Georg Kordges, Kehler Weg 14, 50374 Erfstadt

**Flächennutzungsplan-Änderung Nr.08 sowie Bebauungsplan Nr. 164,
jeweils E.-Gymnich, Kehler Weg, Erweiterung Getreidelager RaiBa**

Anlage 1: Inhaltliche Auseinandersetzung

Fotomontage der geplanten Nord-West Ansicht, Quelle: Auf der Bürgerversammlung vorgestellte Planunterlage

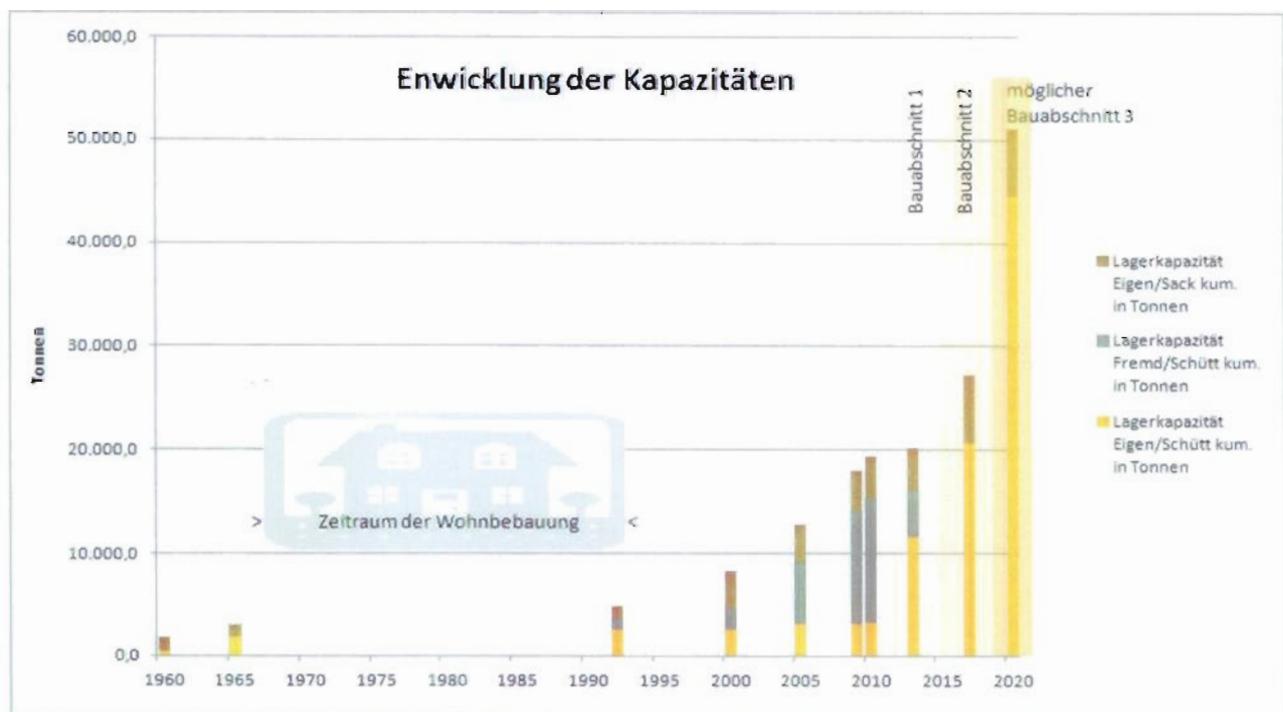
Das Ausmaß des Vorhabens wird durch eine Projektion der zukünftigen Siloanlage auf den aktuellen Standort besonders deutlich. Wir haben uns erlaubt, das zukünftige Erscheinungsbild durch eine Fotomontage vorstellbar zu machen. Die zukünftige Siloanlage wird die Wohnqualität in ihrer Umgebung deutlich beeinträchtigen. Hierbei möchten wir betonen, dass bei der Vorhabenplanung nicht die üblichen, mehrere Hundert Meter betragenden Abstandsflächen eingehalten wurden, sondern dass der Abstand zwischen Planfläche und Wohnbebauung ganze 6,50m, also eineinhalb PKW-Längen, beträgt. Der zukünftige Schattenwurf

wird während des gesamten Winterhalbjahrs (Ende September bis Ende März) ca. 40 Grundstücke im Bereich Kehler Weg und Neustraße bis hin zur kleinen Haagstraße erfassen und diese bereits zwei Stunden vor Sonnenuntergang, in einem Zeitrahmen zwischen 15:00 und 19:00 Uhr, verdunkeln.

Lageplan aus Erläuterungstext Fr. Schniewind

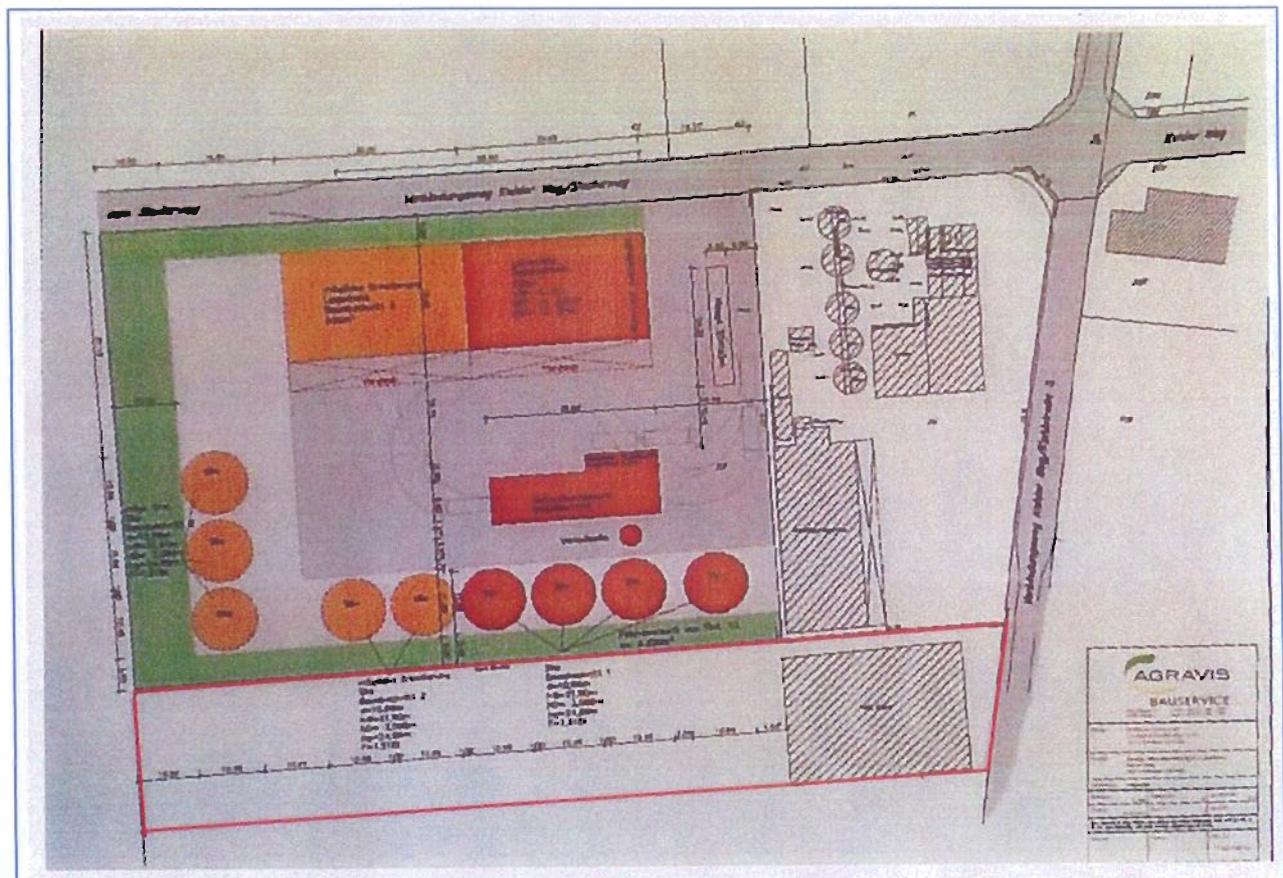
In der Bürgerversammlung vorgestellte Planunterlage; Rot markiert ist die NICHT geplante Erweiterungsfläche

Richtig ist: Dieses Plangebiet weicht von den Angaben in der 8. Änderung des Flächennutzungsplans und dem Bebauungsplan Nr.164 ab. Die Fläche auf Höhe der Halle ‚Kranz‘ ist hier nicht berücksichtigt und umfasst weitere 4.200 qm Erweiterungsfläche. (siehe Abbildungen S.4 dieser Information) Insgesamt umfasst die Fläche, die durch die 8. Änderung des FNP und der Bebauungsplan Nr. 164 nun beplant werden soll 15.760 qm.

II Die Transportwege sind den aktuellen und den aus den Planungen resultierenden transportierten Mengen nicht angemessen.

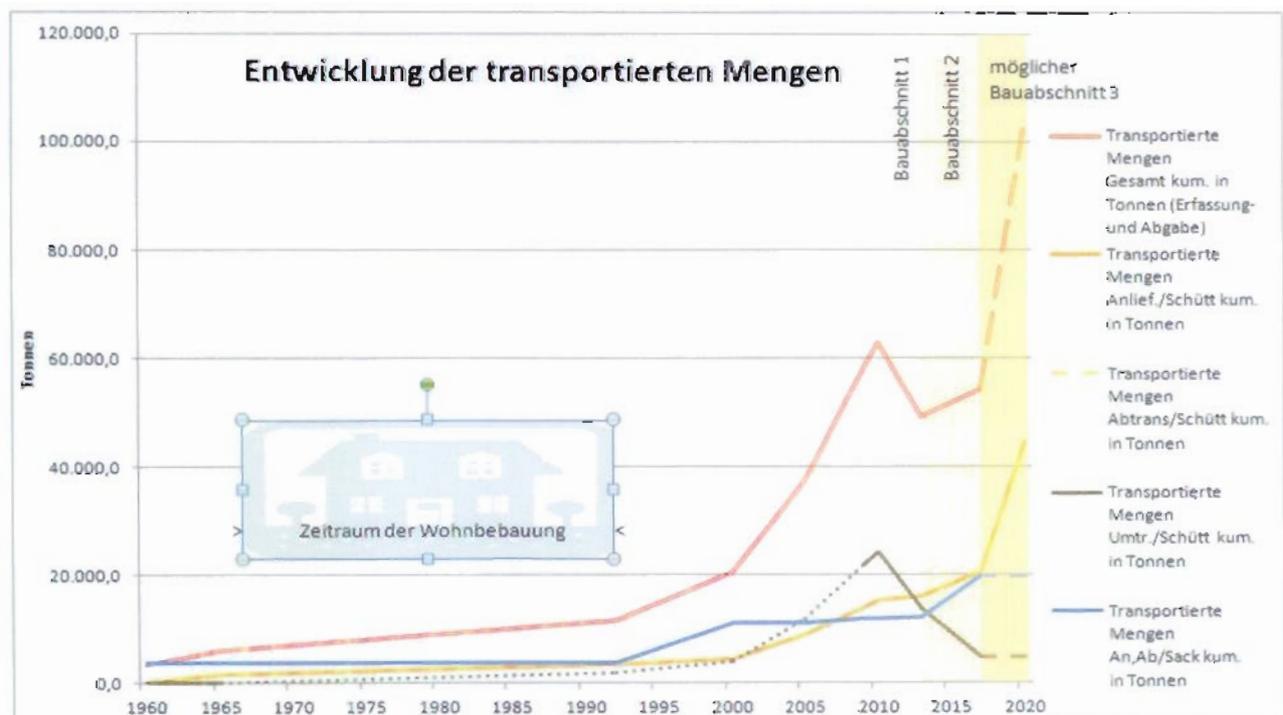
Die vorhandenen Transportwege zum Getreidelager RaiBa sind weder in der Breite noch in Ihrer Belastbarkeit dem vorhandenen und aufgrund der vorgelegten Planungen steigenden Schwerlastverkehr angemessen.

Schon heute werden 60.000 Tonnen Schütt- und Sackware am Standort an- und abtransportiert sowie ein-, um- und ausgelagert (siehe Grafik). Aufgrund der Planungen, die angemieteten Hallen in Zukunft nicht mehr zu nutzen, entfällt die Notwendigkeit des Umlagerns.

Die transportierte Menge sinkt damit entgegen den Aussagen der RaiBa allerdings nur kurzfristig auf ca. 50.000 Tonnen. Mit den weiteren Ausbaustufen werden die transportierten Mengen bei Ausnutzung der vorhandenen Kapazitäten auf bis über 100.000 Tonnen steigen.

Windstatistik für den Monat Juli

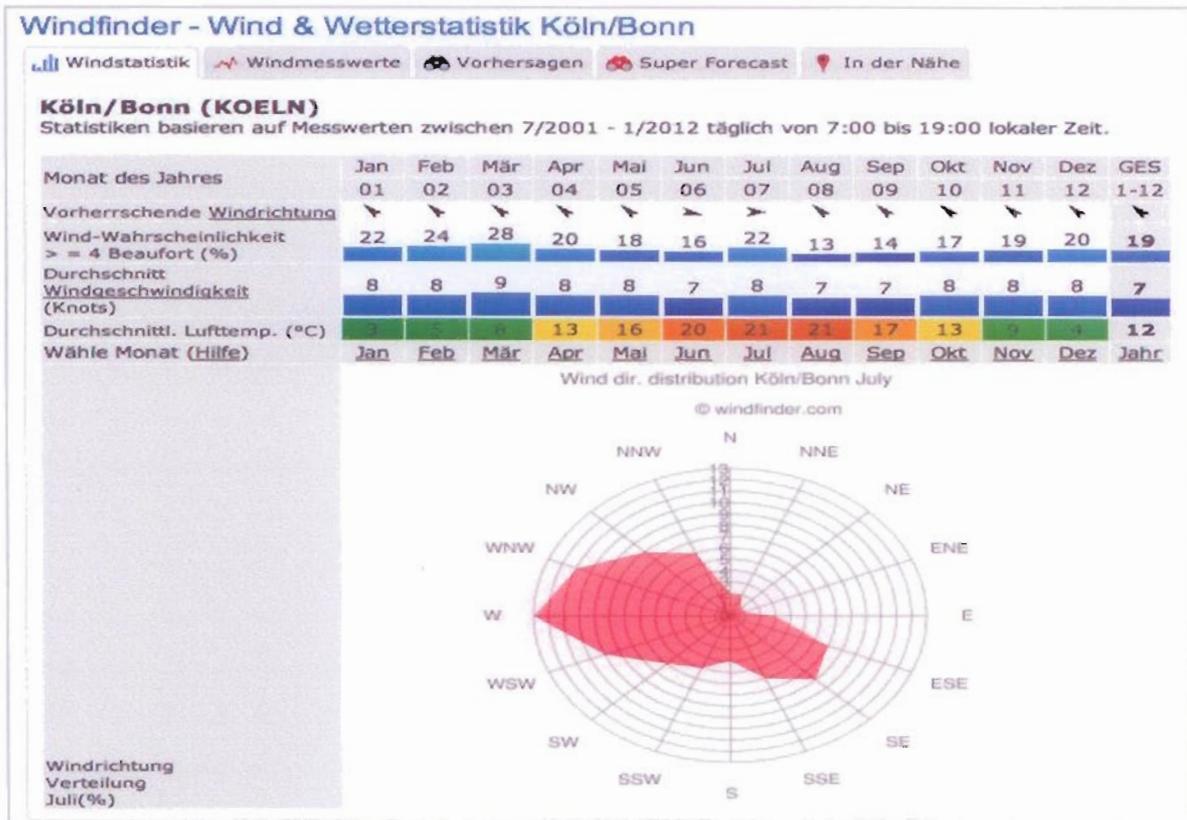
- b) Die Nähe der Silotürme zu der im Osten angrenzenden Wohnbebauung wird zu einer weiten Verschattung des Wohngebietes führen. **Im Wesentlichen im Winterhalbjahr geht die Sonne im Gymnicher Westen 1-2 Stunden früher unter.**
- c) Der Standort der Silotürme im Westen der angrenzenden Wohnbebauung wird zu einer **besonders starken Staub- und Lärmbelastung im Wohngebiet** führen. Denn in den Monaten der Ernte und stärksten Nutzung der Silos herrscht im Kölner Raum zu **80% Westwind** vor, wie der folgenden Windkarte zu entnehmen ist.
